ALMACÉN
LIVERPOOL 072
PUEBLA ANGELOPOLIS

PLANTA				PROYECTO				
	PROYECTO:	Arq. Marco Blanquet	AMERICAN EAGLE OUTFITTERS LIVERPOOL PUEBLA ANGELOPOLIS		No.	FECHA	MODIFICACION Y/O COMENTARIOS	REVISO	CROQUIS DE REFERENCIA	REFERENCIA		 AMERICAN EAGLE OUTFITTERS	
	REVISO:	Arq. Ricardo Arreola									CLAVE AEO-LIV-PUE-ANG-JRS-03		
	DIBUJO:	PROYECTOS									No. DE HOJAS		1 DE 4
		NOTA: TODO LO CONTENIDO EN ESTE PLANO ES PROPIEDAD DE THINK ARCHITECTURE S.A. DE C.V. (R). PARA USO EXCLUSIVO Y UNICO DEL PROYECTO, CUALQUIER VARIACION O MODIFICACION DEBERA SER CONSULTADA, ENTIENDASE BIEN ANTES DE REALIZARLA.		FECHA: 29/09/2017	UBICACION:	ACOTACION: MM							
				ESCALA: INDICADA		AREA PROYECTO: 39.31 M2

AMERICAN EAGLE OUTFITTERS
LIVERPOOL PUEBLA ANGELOPOLIS

PLANTA ARQUITECTONICA
ESC. 1:50

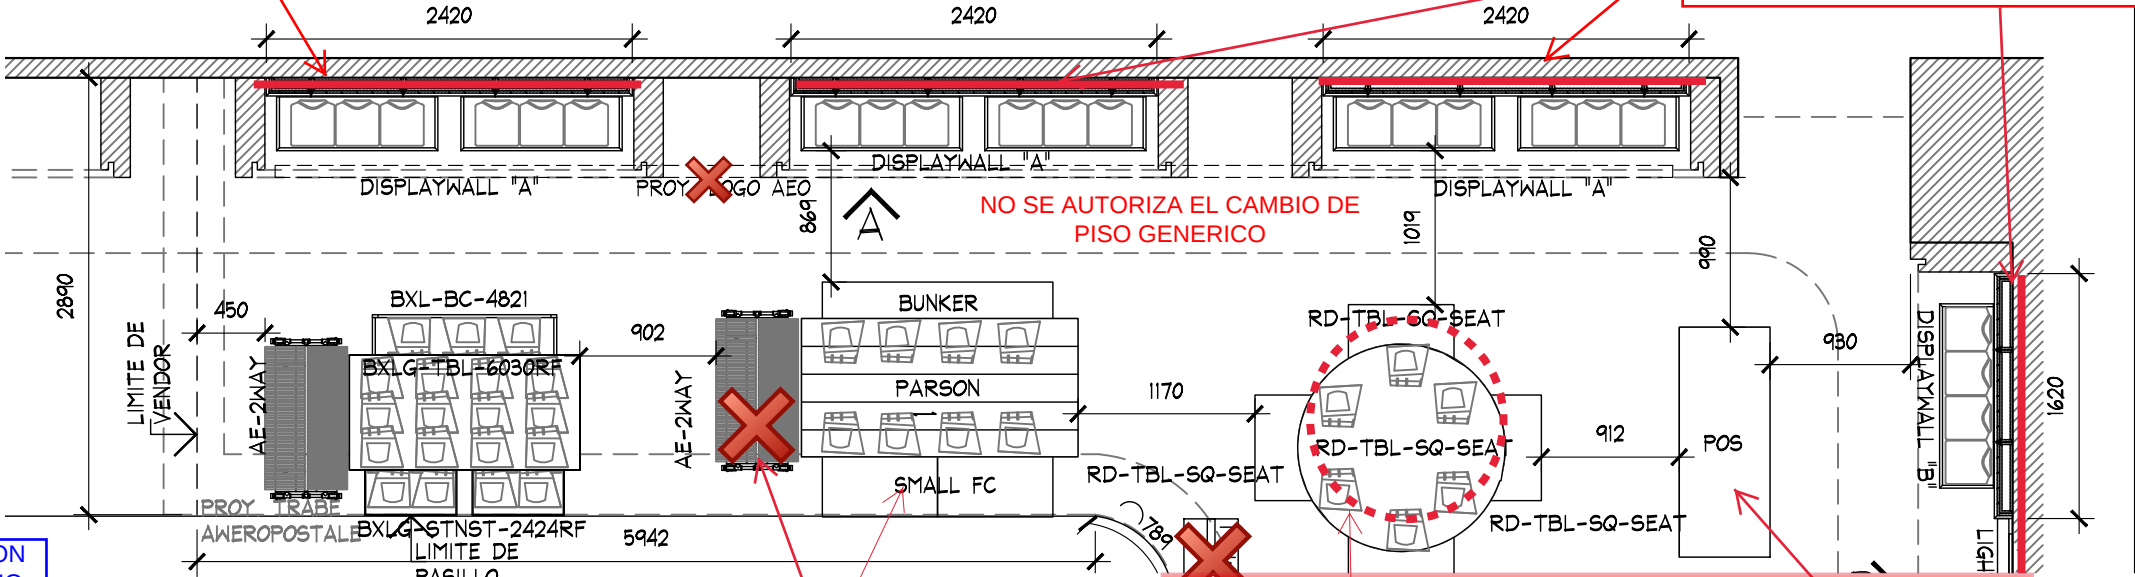
NO SE PUEDEN FIJAR LOS PANELES DIRECTO A LA ALBAÑILERIA DE LA TIENDA, SOLO A CREMALLERAS. EN CASO DE QUE NO EXISTAN CREMALLERAS ES RESPONSABILIDAD DE LA MARCA COLOCARLAS.

LAS ADECUACIONES DEL ESPACIO DE AEROPOSTALE, ACABADOS, VIGA Y PLAFÓN QUE SE REQUIERAN SON RESPOSANBILIDAD Y CARGO 100% POR PARTE DE AMERICAN EAGLE.

NOTA IMPORTANTE:
- CONTEMPLAR RETIRO DE LOGO AEROPOSTALE.
POR PARTE DE MARCA AMERICAN EAGLE

NO SE AUTORIZA LA COLOCACIÓN DEL MUEBLE AE-2WAY YA QUE JUNTO CON LA MESA BUNKEY SUPERAN EL LARGO MÁX PERMITIDO

RESPECTAR CIRCULACIONES MIN ENTRE ENDOR Y VENDOR DE 450 MM

RECORRE MESA RD-TBL-SQ-SEAT RESPETANDO CIRCULACIONES MIN ENTRE VENDO Y VENDOR Y ENTRE PERIMETRO Y MUEBLE

NO SE AUTORIZA LA PERNOSALIZACIÓN PUNTO DE VENTA

VALIDACIÓN DE CAPACIDAD DE CARGA PENDIENTE POR EL ÁREA COMERCIAL

ALZADO A
ESC. 1:50

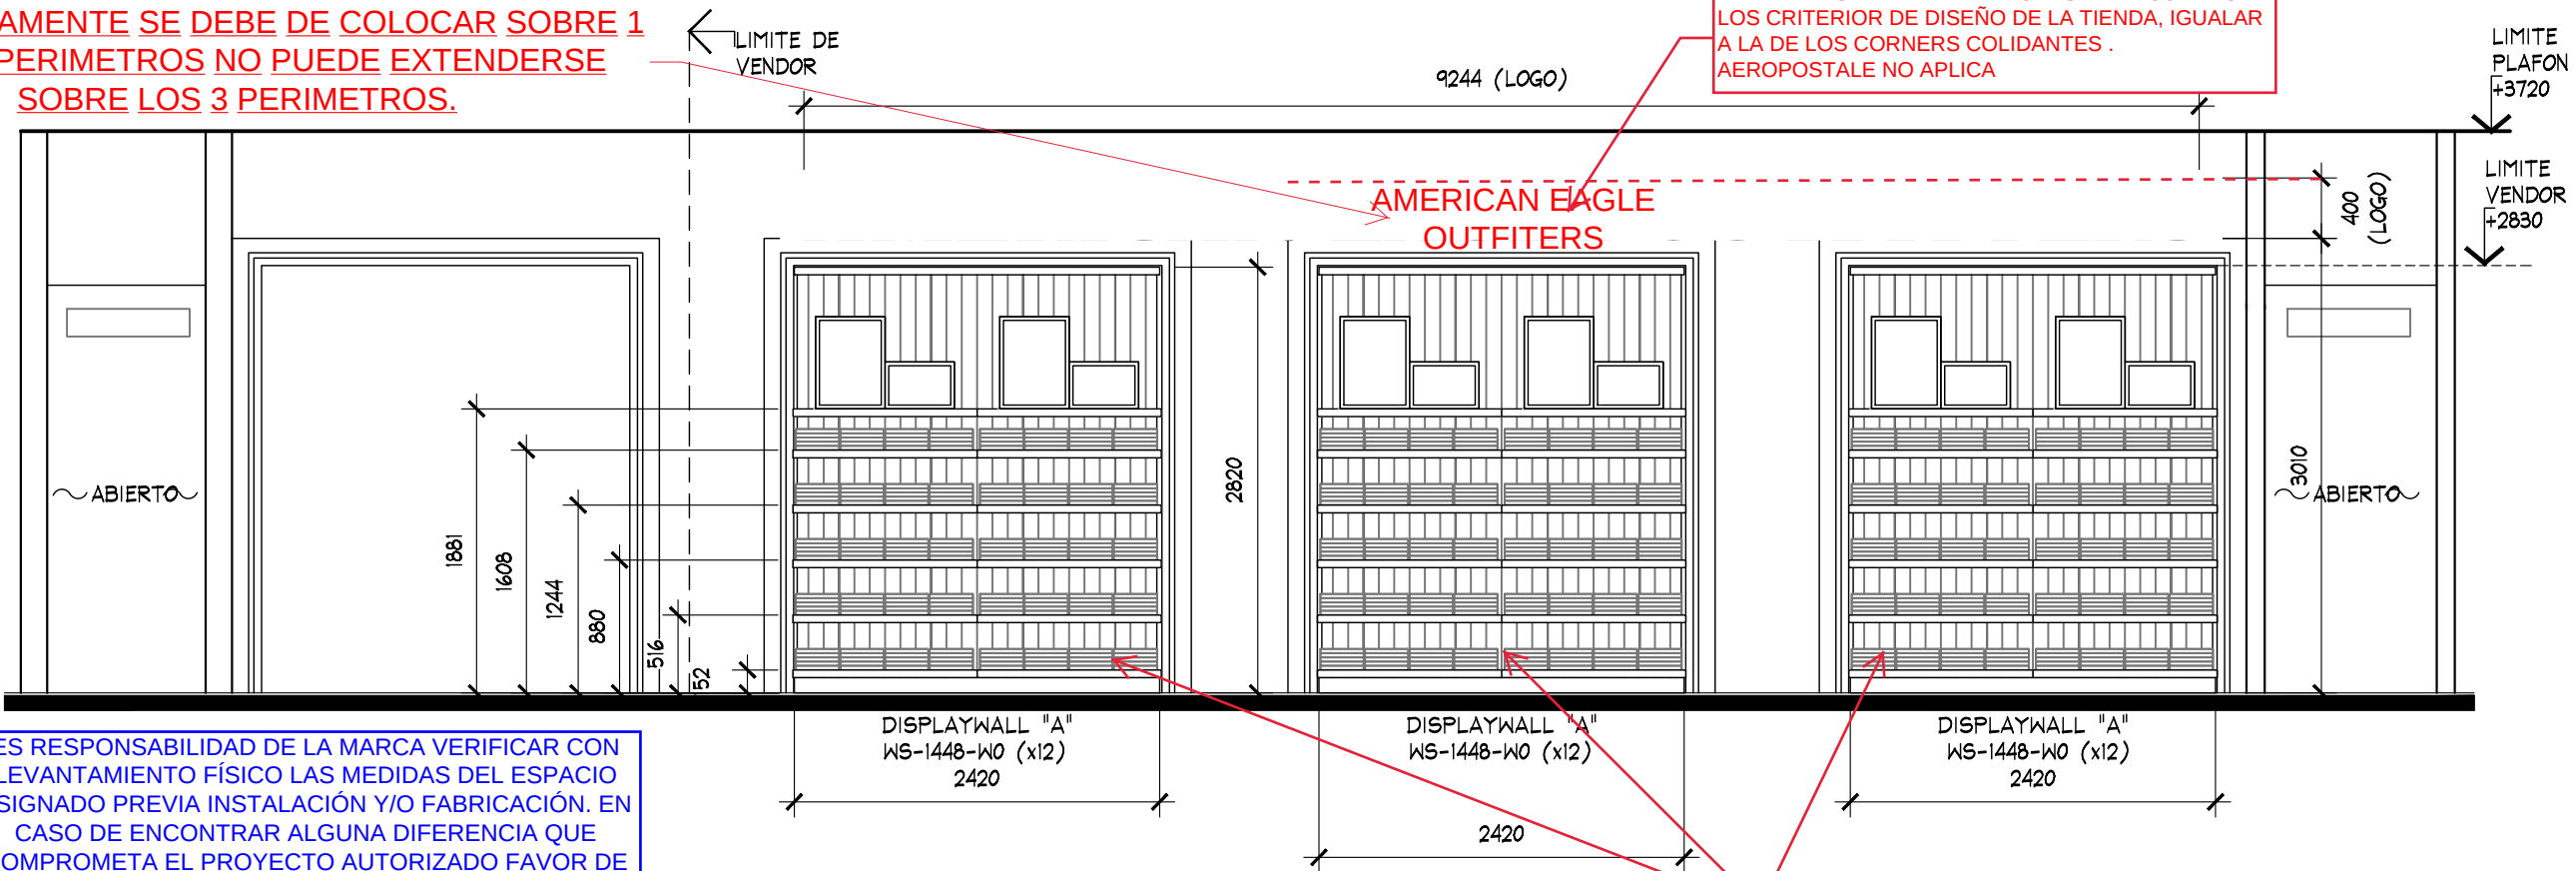
EL ID UNICAMENTE SE DEBE DE COLOCAR SOBRE 1 DE LOS PERIMETROS NO PUEDE EXTENDERSE SOBRE LOS 3 PERIMETROS.

EL LETRERO DEBE DE FABRICARSE DE ACUERDO A LOS CRITERIOS DE DISEÑO DE LA TIENDA, IGUALAR A LA DE LOS CORNERS COLIDANTES . AEROPOSTALE NO APLICA

PANELES MODULABLES DE LA MARCA MULTIPLOS DE 610 MM. LOS CUALES DE FIJAN A CREMALLERAS.

ALZADO B
ESC. 1:50

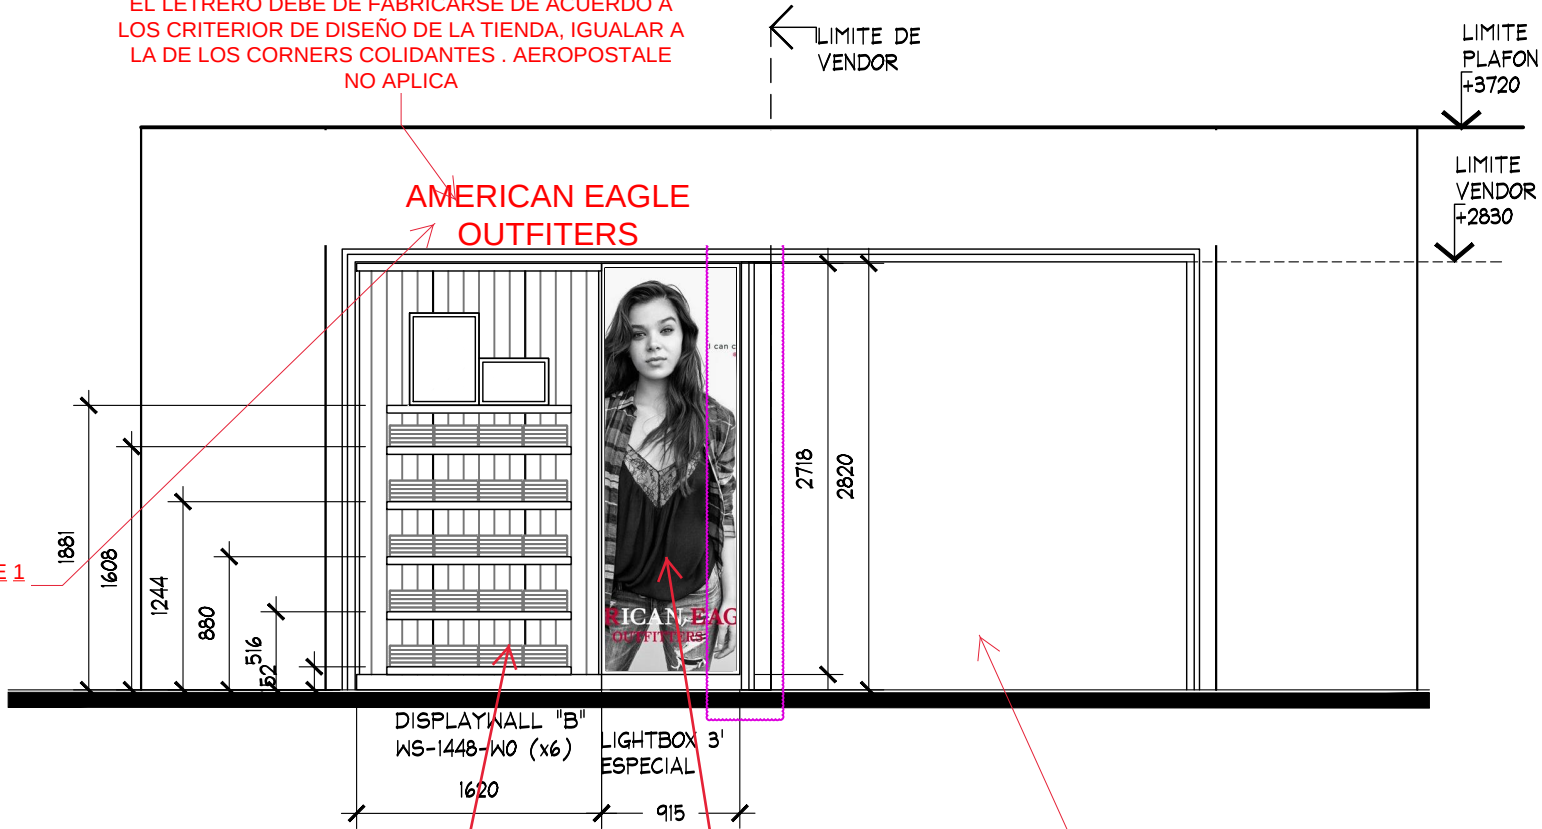
EL ID ÚNICAMENTE SE DEBE DE COLOCAR SOBRE 1 DE LOS PERÍMETROS NO PUEDE EXTENDERSE SOBRE TODO EL PERÍMETRO

EL LETRERO DEBE DE FABRICARSE DE ACUERDO A LOS CRITERIOS DE DISEÑO DE LA TIENDA, IGUALAR A LA DE LOS CORNERS COLIDANTES . AEROPOSTALE NO APLICA

PANELES MODULABLES DE LA MARCA MÚLTIPLOS DE 610 MM. LOS CUALES SE FIJAN A CREMALLERAS.

SE AUTORIZA CAJA DE LUZ SIEMPRE Y CUANDO ESTA SEA UN MÓDULO MÚLTIPLO DE 610 MM Y SU FIJACIÓN SEA A CREMALLERA Y NO DIRECTO AL MURO DE LIVERPOOL. EL GRÁFICO TIENE QUE SER ENCAPSULADO

ESTE PERÍMETRO NO ES DE LA MARCA RESPETAR.

PLANTA DE FUERZA
ESC. 1:50

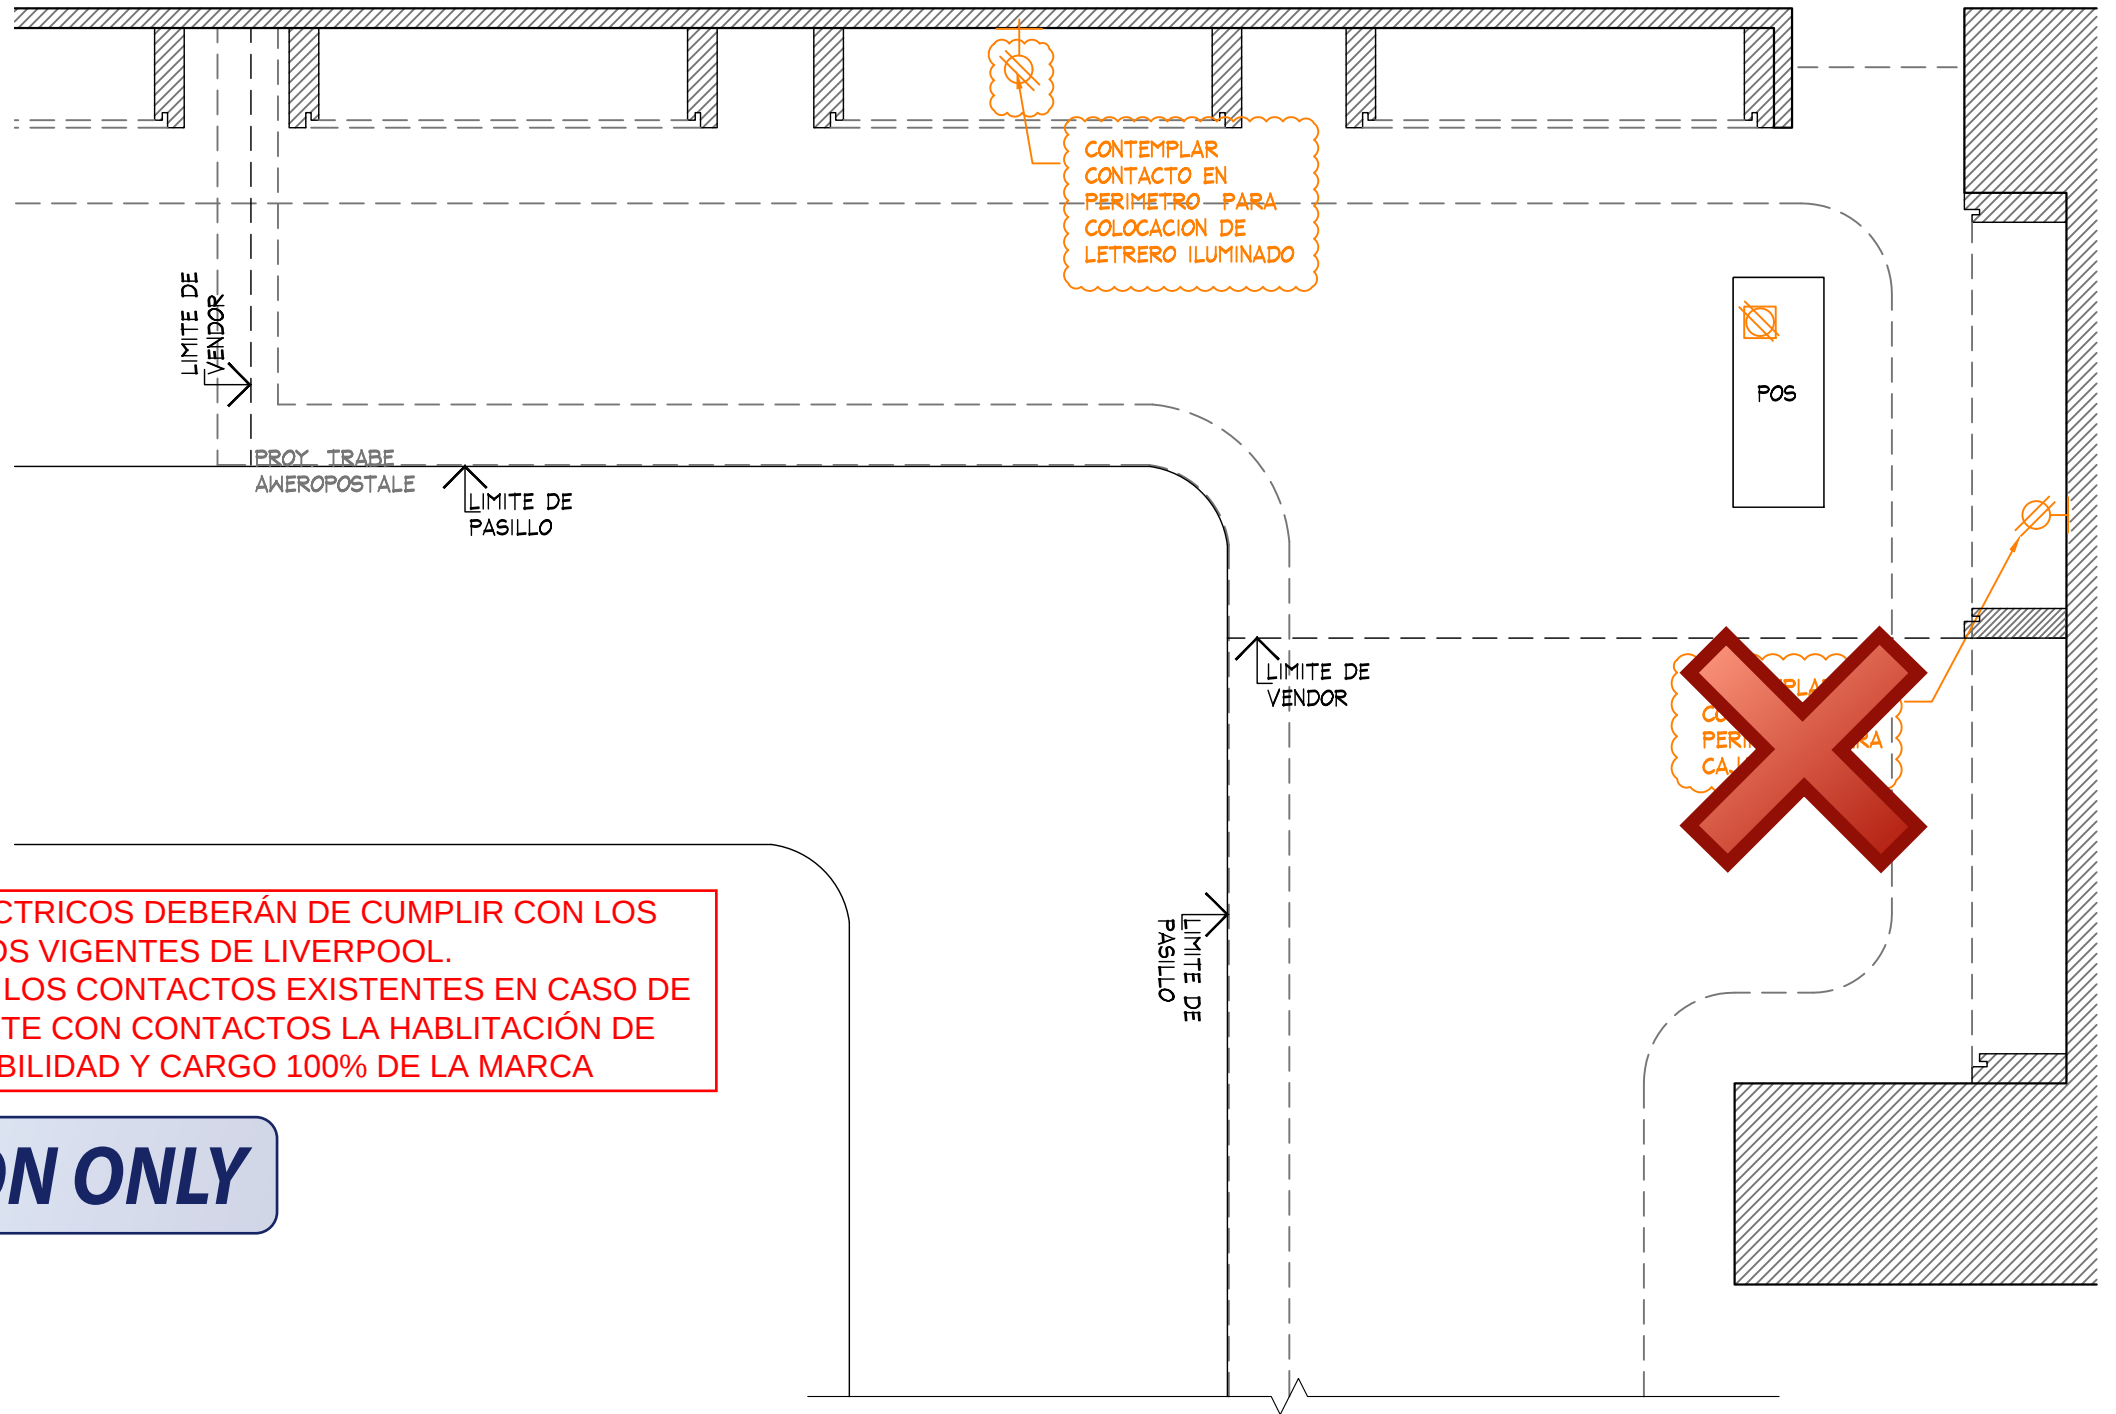
LOS COMPONENTES ELECTRICOS DEBERÁN DE CUMPLIR CON LOS MANUALES Y LINEAMIENTOS VIGENTES DE LIVERPOOL. SE PODRA HACER USO DE LOS CONTACTOS EXISTENTES EN CASO DE QUE EL ESPACIO NO CUENTE CON CONTACTOS LA HABILITACIÓN DE LOS MISMO ES RESPONSABILIDAD Y CARGO 100% DE LA MARCA
